第二課題 ヘリコプター

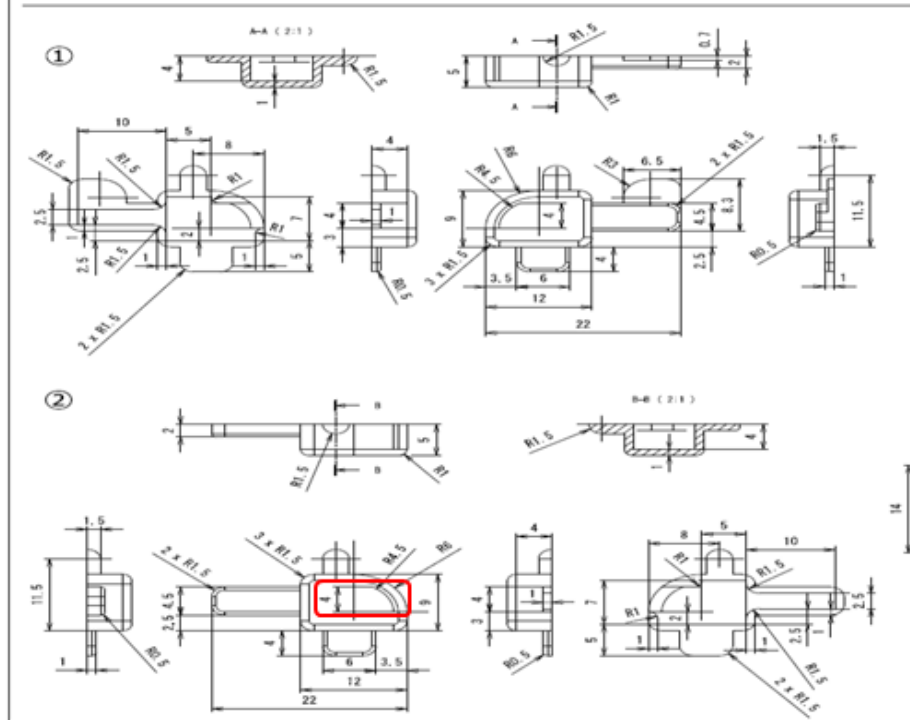
寸法抜け	リンク参照、部品①、②の窓穴部寸法抜けがある為、追記を希望します。
------	-----------------------------------

修正内容 R6とR4.5が同一中心線を基準とした同心円であることを明確にするために中心から寸法線を出す表現に修正しました。
